令05原機（科保）004  
令和5年4月13日

核燃料物質使用変更許可申請書の一部補正について

核原料物質、核燃料物質及び原子炉の規制に関する法律第55条第1項の規定に基づき、令和4年11月30日付け令04原機（科保）114をもって申請した原子力科学研究所の核燃料物質使用変更許可申請書を別紙のとおり一部補正いたします。

補正後の核燃料物質変更許可申請書

変更前	変更後	備考
<p>第2図～第3-1図 (記載省略)</p> <p>第 3-2 図 第 4 研究棟平面図 (2 階)</p> <p>【凡例】 DS : ダクトスペース PS : パイプスペース EV : エレベーター ☁ : 吹き抜け</p>	<p>第2図～第3-1図 (変更なし)</p> <p>第 3-2 図 第 4 研究棟平面図 (2 階)</p> <p>【凡例】 DS : ダクトスペース PS : パイプスペース EV : エレベーター ☁ : 吹き抜け</p>	<p>備考</p> <p>☁ : 間仕切りの 変更</p>

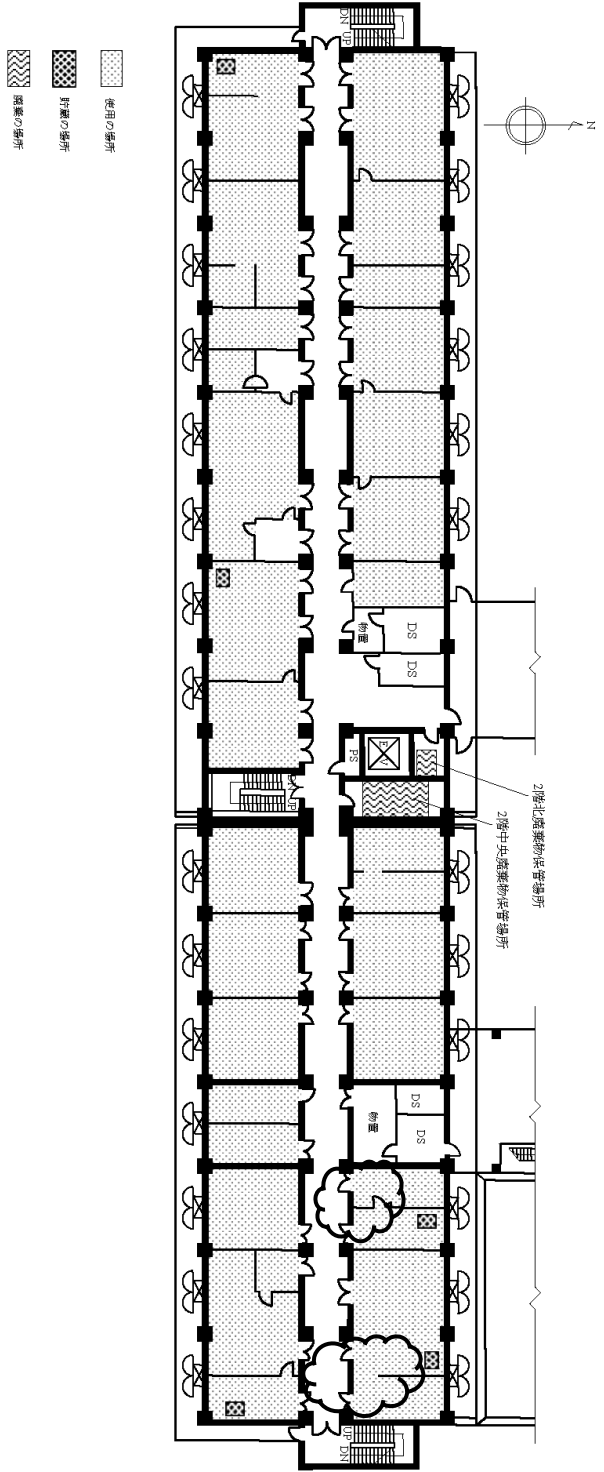
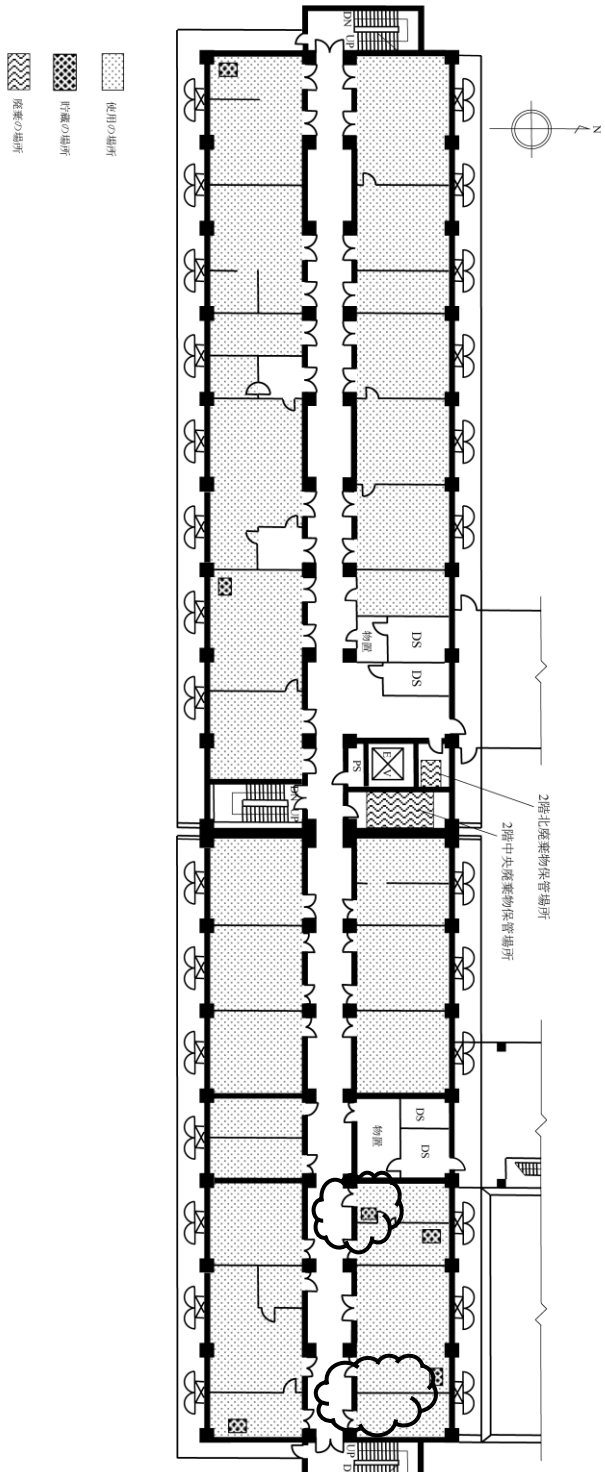
- ① 「第3-2図 第4研究棟平面図（2階）」において、間仕切りの記載を変更する。
  - ② 「第3-5図 第4研究棟内実験室配置図」において、119C-122（b）号室に使用の目的8の記載を追加し、309号室に使用の目的2の記載を追加する。また、319号室の使用の目的2の記載を使用の目的4に変更し、202A号室及び403AB号室の使用の目的3の記載を使用の目的2に変更する。このほか、間仕切りの記載を変更する。

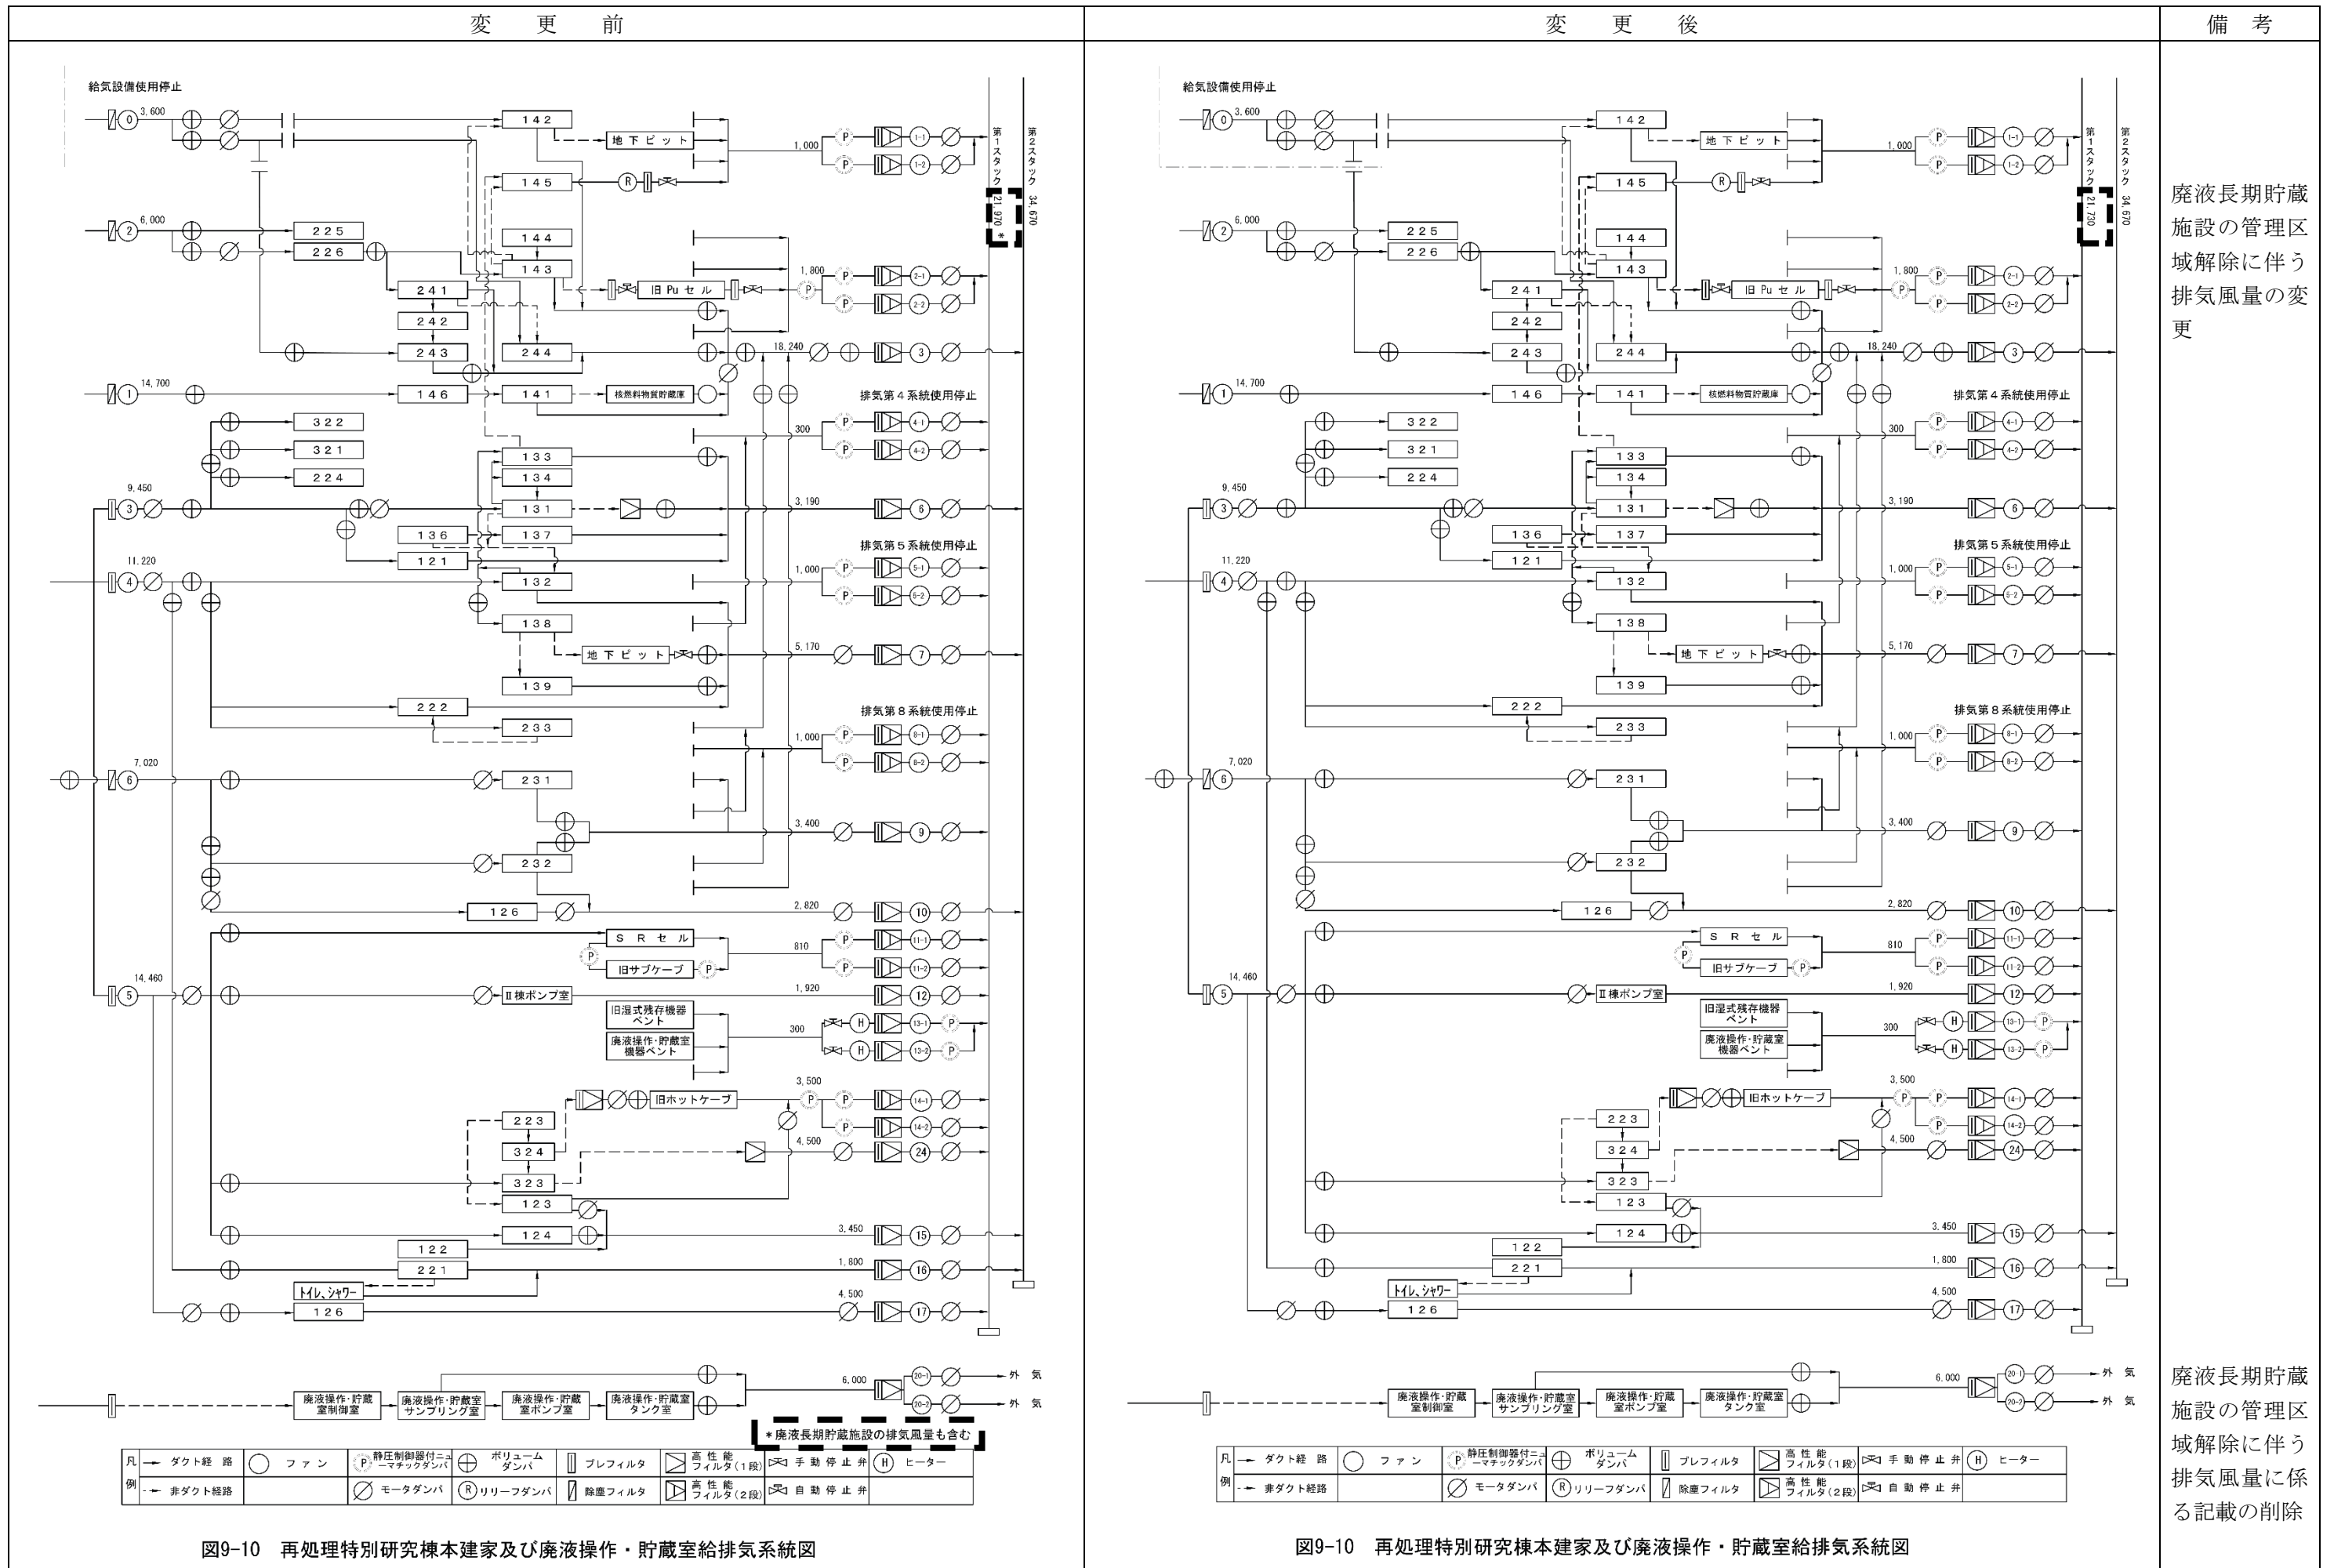
- ⑩ 「図9-9 排水系統図」において、廃液長期貯蔵施設に係る排水系統の記載を削除する。
  - ⑪ 「図9-9-1 建家間排水系統図」において、廃液長期貯蔵施設について再処理特別研究棟構成建家から削除する。
  - ⑫ 「図9-10 再処理特別研究棟本建家及び廃液操作・貯蔵室排気系統図」において、廃液長期貯蔵施設に係る記載を削除する。

変 更 前	変 更 後	備 考
<p>再処理特別研究棟</p> <ul style="list-style-type: none"> <li>125</li> <li>314</li> <li>216</li> <li>224</li> <li>225</li> <li>空気圧縮機</li> <li>E G 用</li> <li>I 棟トイレ</li> <li>IV 棟トイレ</li> <li>機械室地下集水ビット</li> <li>コールド区域手洗・冷却水等</li> <li>汚物等</li> <li>浄化槽</li> <li>コールド排水</li> <li>II 棟ポンプ室地下集水ビット</li> <li>風呂水</li> <li>洗眼用排水</li> <li>211~215</li> <li>131</li> <li>南側 126</li> <li>241</li> <li>II 棟トイレ・浴室</li> <li>143</li> <li>324</li> <li>323</li> <li>222</li> <li>231</li> <li>232</li> <li>134</li> <li>132</li> <li>138</li> <li>122</li> <li>123</li> <li>124</li> <li>北側 126</li> <li>スタック</li> <li>144</li> <li>145</li> <li>241</li> <li>242</li> <li>243</li> <li>244</li> <li>洗濯水貯槽 WV - 1 or 2</li> <li>廃液貯槽 WV - 6</li> <li>廃液操作・貯蔵室</li> <li>廃液制御室</li> <li>廃液サンプリング室</li> <li>廃液ポンプ室</li> <li>廃液タンク室床ビット</li> <li>廃液長期貯蔵施設</li> <li>フィルタ室</li> <li>ローディング室</li> <li>計器室</li> <li>機械室</li> <li>控室</li> <li>ポンプ室</li> <li>サンプリング室</li> <li>第 2 排水溝</li> <li>浄化槽</li> <li>集中ビット</li> </ul>	<p>再処理特別研究棟</p> <ul style="list-style-type: none"> <li>125</li> <li>314</li> <li>216</li> <li>224</li> <li>225</li> <li>空気圧縮機</li> <li>E G 用</li> <li>I 棟トイレ</li> <li>IV 棟トイレ</li> <li>機械室地下集水ビット</li> <li>コールド区域手洗・冷却水等</li> <li>汚物等</li> <li>浄化槽</li> <li>コールド排水</li> <li>II 棟ポンプ室地下集水ビット</li> <li>風呂水</li> <li>洗眼用排水</li> <li>211~215</li> <li>131</li> <li>南側 126</li> <li>241</li> <li>II 棟トイレ・浴室</li> <li>143</li> <li>324</li> <li>323</li> <li>222</li> <li>231</li> <li>232</li> <li>134</li> <li>132</li> <li>138</li> <li>122</li> <li>123</li> <li>124</li> <li>北側 126</li> <li>スタック</li> <li>144</li> <li>145</li> <li>241</li> <li>242</li> <li>243</li> <li>244</li> <li>洗濯水貯槽 WV - 1 or 2</li> <li>廃液貯槽 WV - 6</li> <li>廃液操作・貯蔵室</li> <li>廃液制御室</li> <li>廃液サンプリング室</li> <li>廃液ポンプ室</li> <li>廃液タンク室床ビット</li> <li>第 2 排水溝</li> </ul>	<p>廃液長期貯蔵施設の管理区域解除に伴う排水系統の削除</p>

変更前	変更後	備考
		<p>☁️ : 原規規発第 1812143 号の許可の反映</p> <p>⋯⋯ : 原規規発第 2005011 号の許可の反映</p> <p>★ : 記載の適正化 (大学院の専攻名称の変更反映)</p> <p>⬜ : 許可の廃止 (プルトニウム研究1棟) に伴う削除</p>
<p>第1図 国立研究開発法人日本原子力研究開発機構原子力科学研究所配置図</p>	<p>第1図 国立研究開発法人日本原子力研究開発機構原子力科学研究所配置図</p>

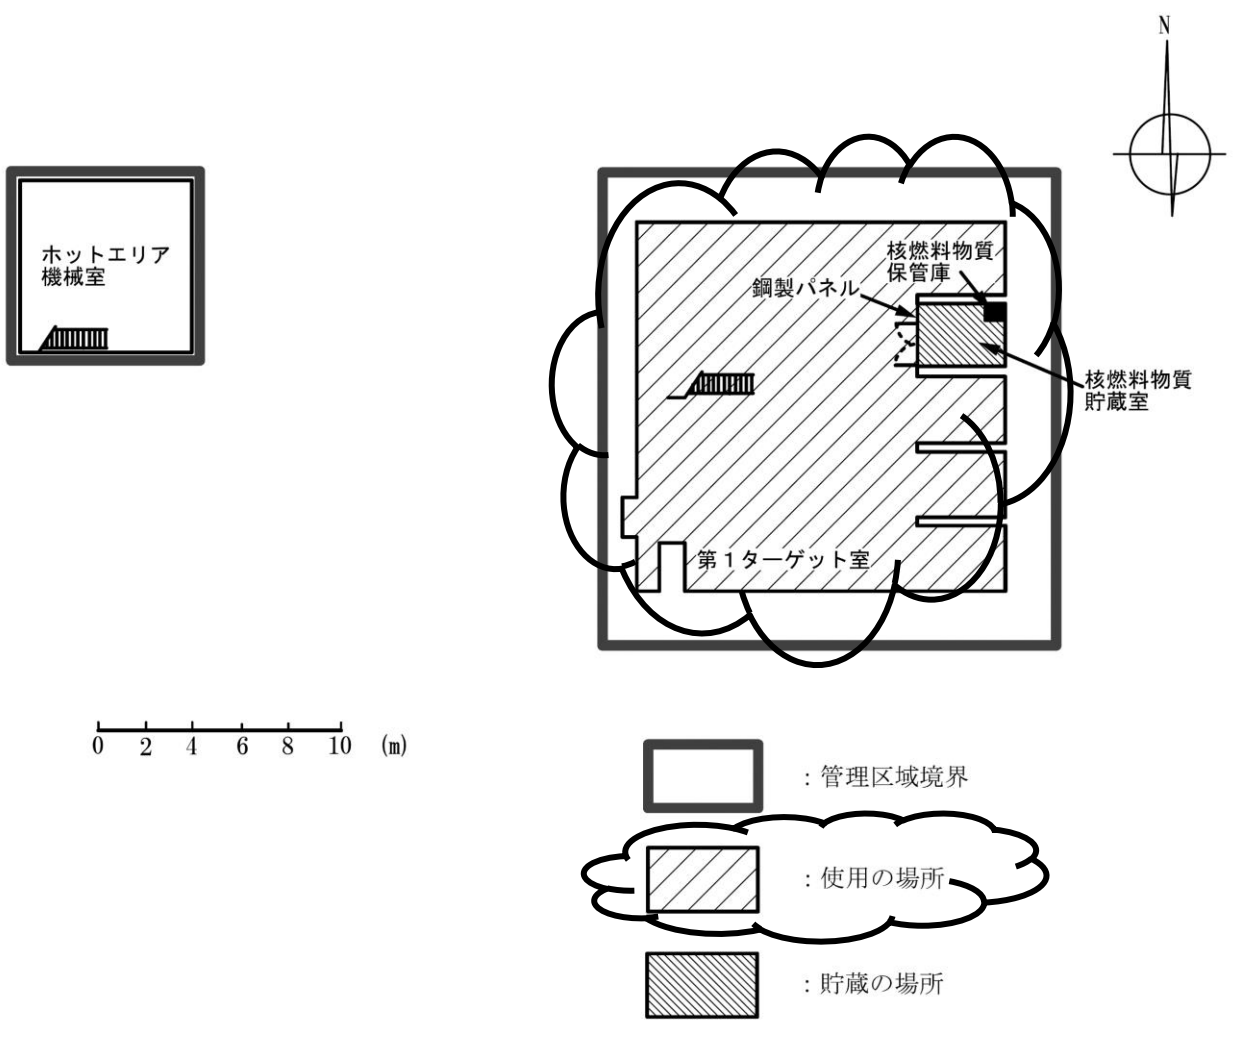
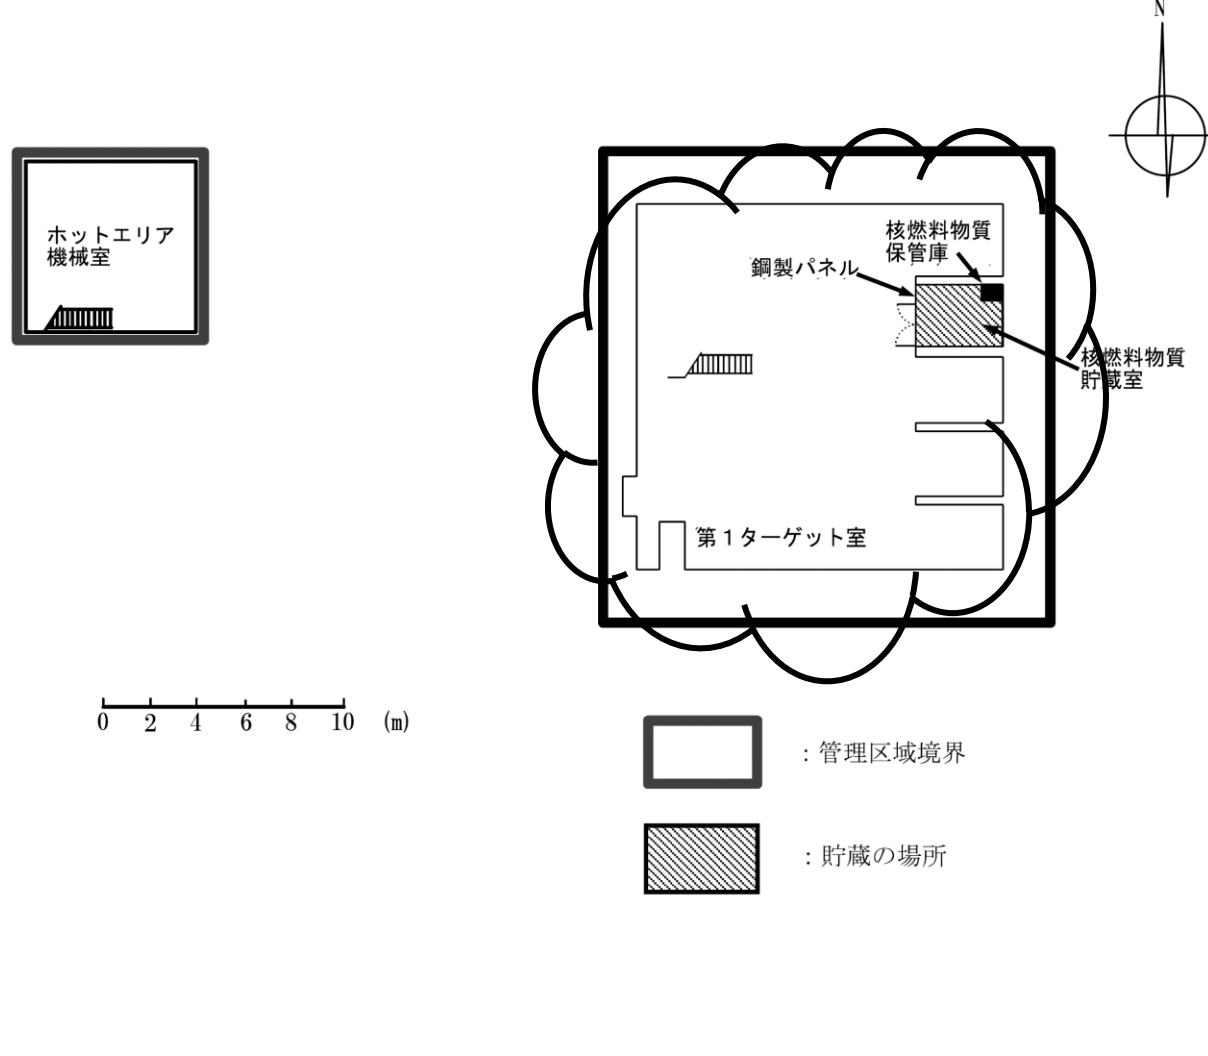
① 「第1図 国立研究開発法人日本原子力研究開発機構原子力科学研究所配置図」を更新する。

変更前	変更後	備考
<p>第2図 FNS棟1階平面図</p>	<p>第2図 FNS棟1階平面図</p>	<p>使用施設の設備の削除に伴う使用の場所の削除</p>

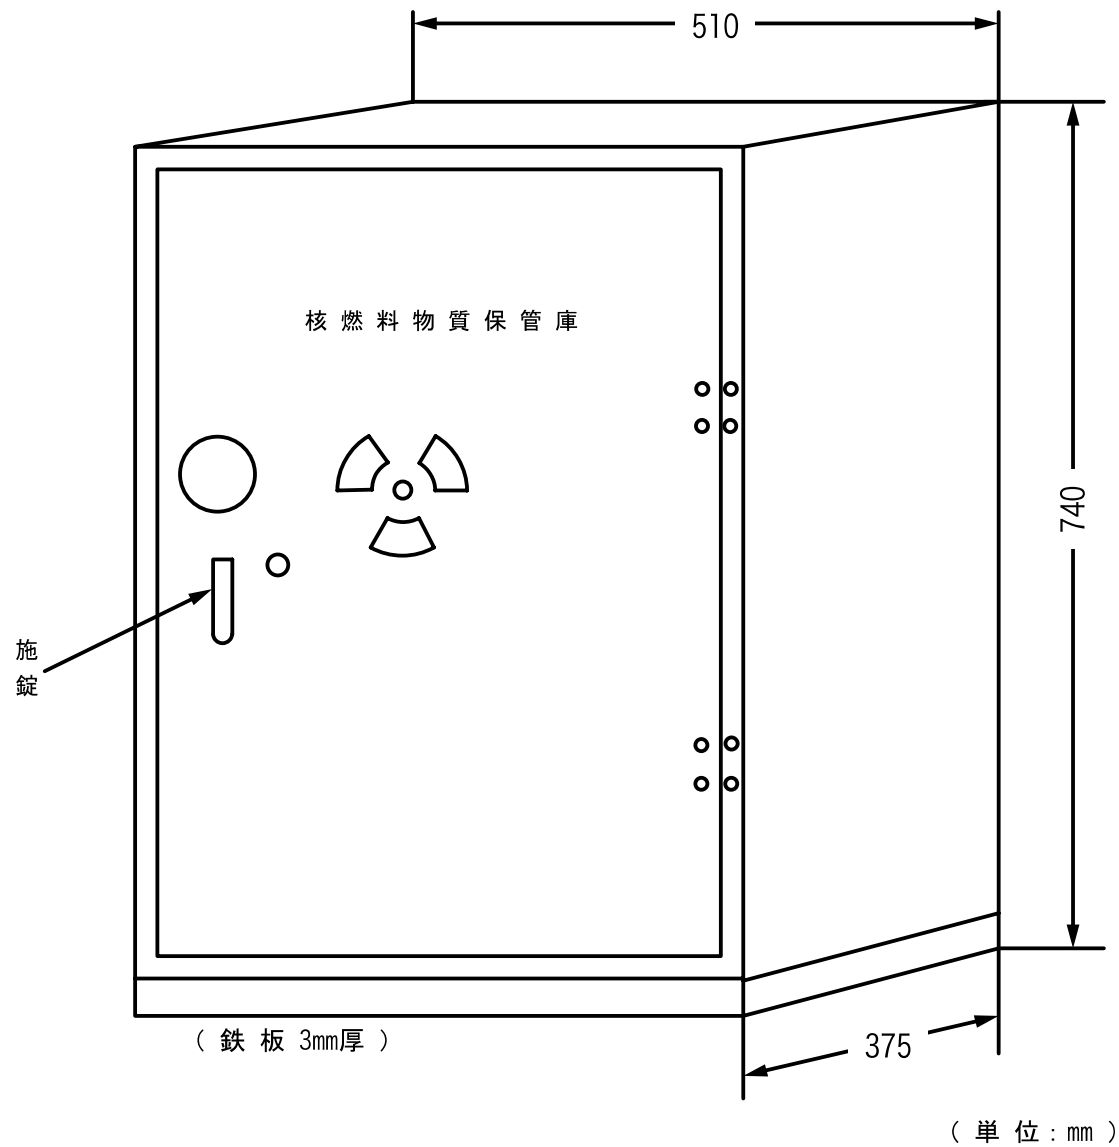
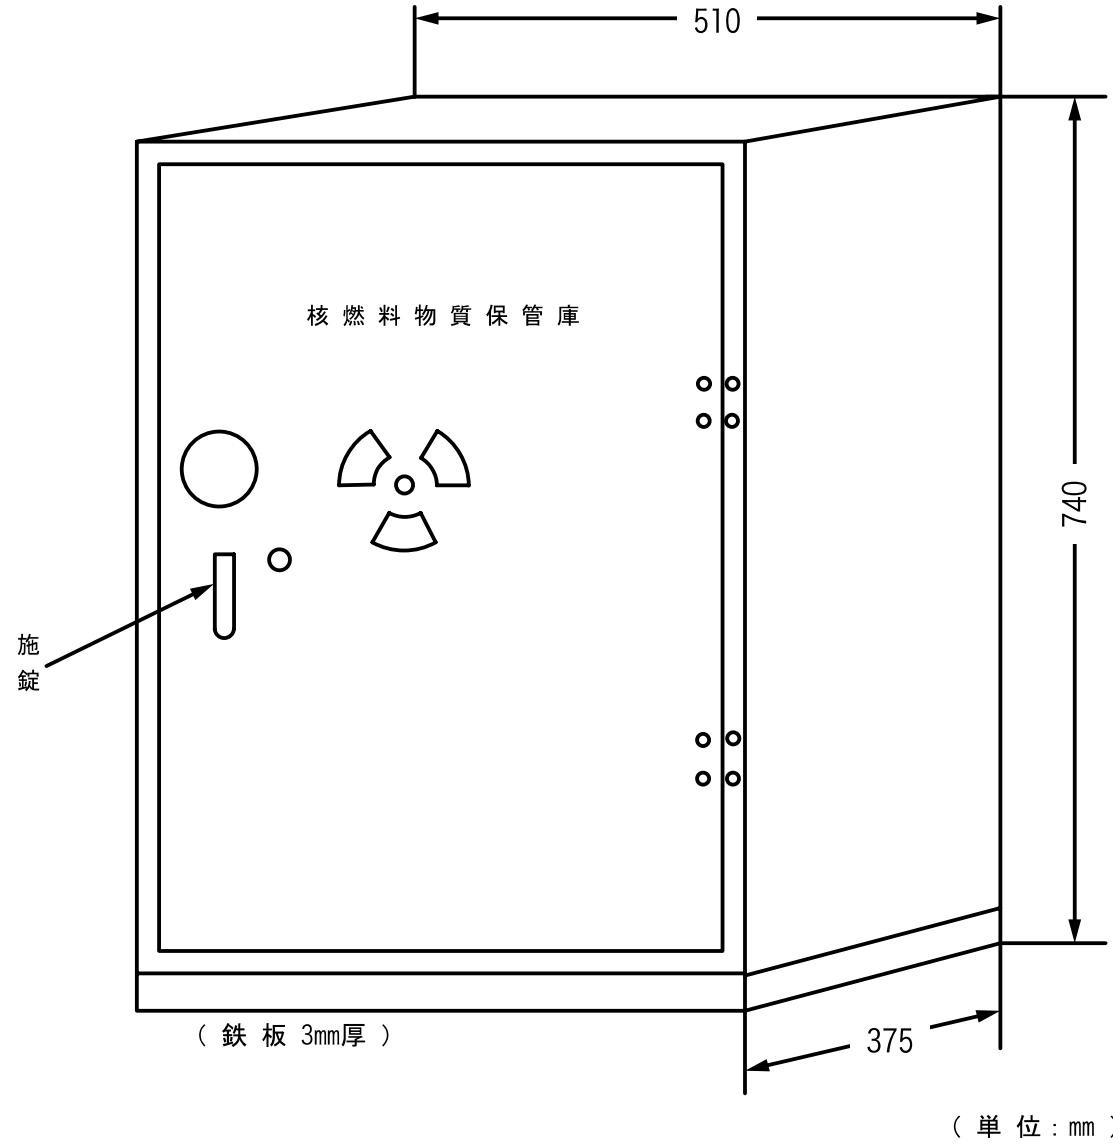
⑦ 「第2図 FNS棟1階平面図」において、使用の場所に係る記載を削除する。
